Arkivsak-dok. 24/03632-26
Saksbehandler Ingrid Rødland

Saksframlegg

Detaljregulering for Dalen barnehage gnr. 103 bnr. 92 m.fl. - Drangeid, PlanID: 4207_202411

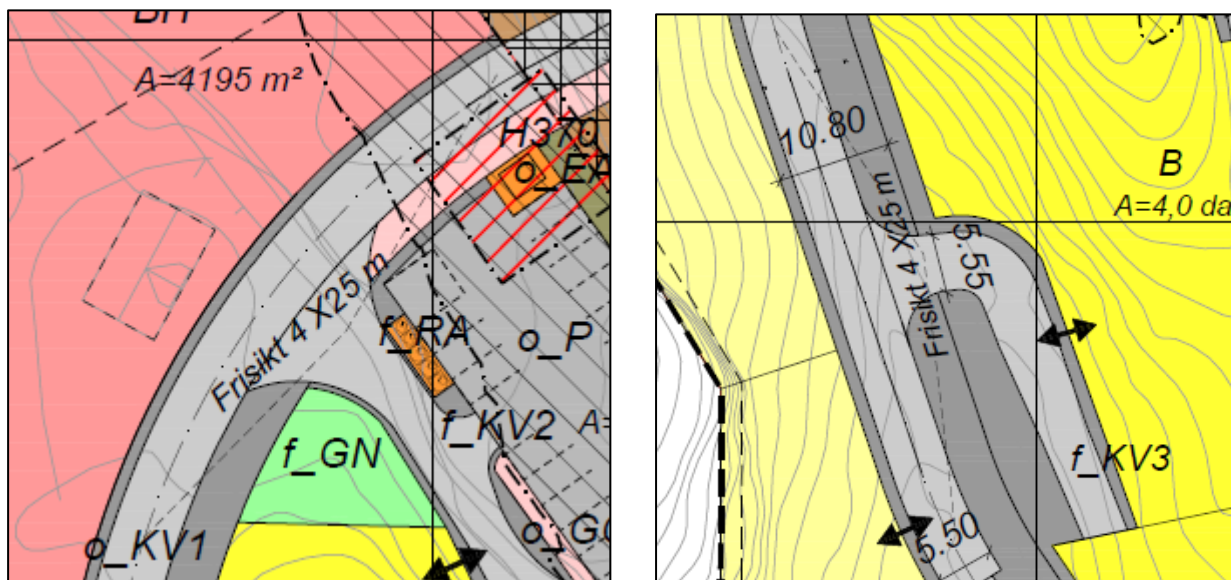
Flekkefjord kommune v/prosjektavdelingen har i ekspedisjon av 06.02.2026 uttalt seg på vegne av grunneier, hvor det fremgår at de fastsatte kravene til vegstandarden er for strenge dersom utbyggingen sør for barnehagen kun skal omfatte private tomter. Videre påpekes reguleringsbestemmelsene hvor det står at vegen skal være opparbeidet med full standard før det gis midlertidig brukstillatelse for felt B eller BF. Det anses som et forståelig krav dersom veien skal fungere som ny adkomst veg til Nereid, men mener siden veg kun skal tjene adkomst til private boliger så bør kravet reduseres.

Kommentar: Tas til følge. Dette anses som greit. Rådmannen foreslår å endre plankartet med at o_V forlenges, slik at arealet inkluderer hele strekningen sør for barnehagen. Med dette kan man fjerne bestemmelse § 3.1 d), samtidig som § 3.1 c) endres til følgende ordlyd: *o_V skal være prosjektert ved søknad om første tiltak sør for barnehagen. Helhetlig prosjektering skal vedlegges byggesøknad. Stigningsforhol skal godkjennes av enhet for drift og utbygging.*
